SAKSFRAMLEGG

Detaljregulering for o_BOP3- del av områdeplan Knarvik, med robuste bustader - 1. gongs handsaming

Utvalssak	Utval	Møtedato
	Utval for areal, plan og miljø	15.10.2025

Figur 6-22: Tilkømt, køyreareal og snumoglegheiter.

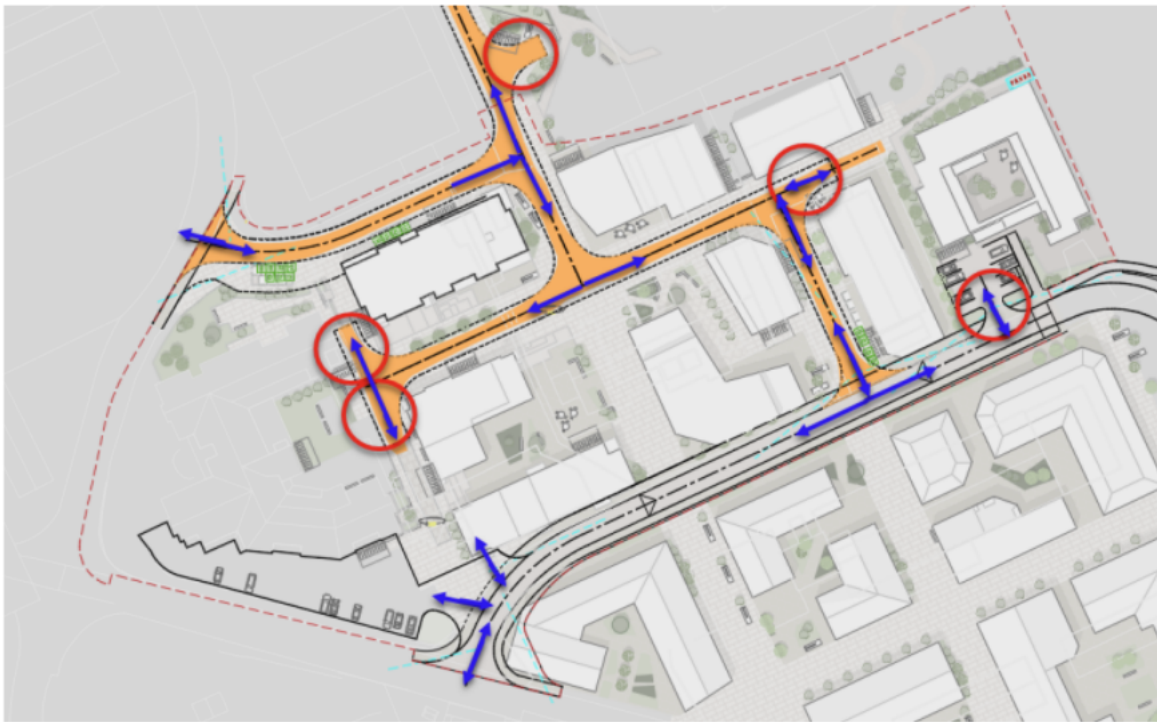
Frekvensen for tømning som er oppgitt i RTP, tilseier om lag 1–2 hentingar per veke. Dersom vi legg dette til grunn, vurderer vi at gjennomkøyring vil vere ei akseptabel løysing. Vi stiller likevel spørsmål ved om det burde vore innarbeidd tiltak som hindrar at området vert nytta til gjennomkøyring for ordinær trafikk. Fysiske løysingar er dei mest effektive, som bom eller pullert. Det kan òg vurderast å stille krav til at gatetuna som skal tole køyring må vere opparbeid med køyrbart grøntareal.

Kommunedirektøren meiner det er uheldig at utomhusplanen ikkje stiller krav om å avklare plassering for varelevering, noko som òg er i strid med områdeplanen for Knarvik. Dersom heile gatetunet kan nyttast til varelevering, risikerer ein uheldig blanding av nyttetraffikk og mjuke trafikantar. For å sikre eit godt byrom bør varelevering strukturerast og eventuelt samordnast mellom dei ulike felta. Eit krav om dette i utomhusplan kan fange opp denne problemstillinga.
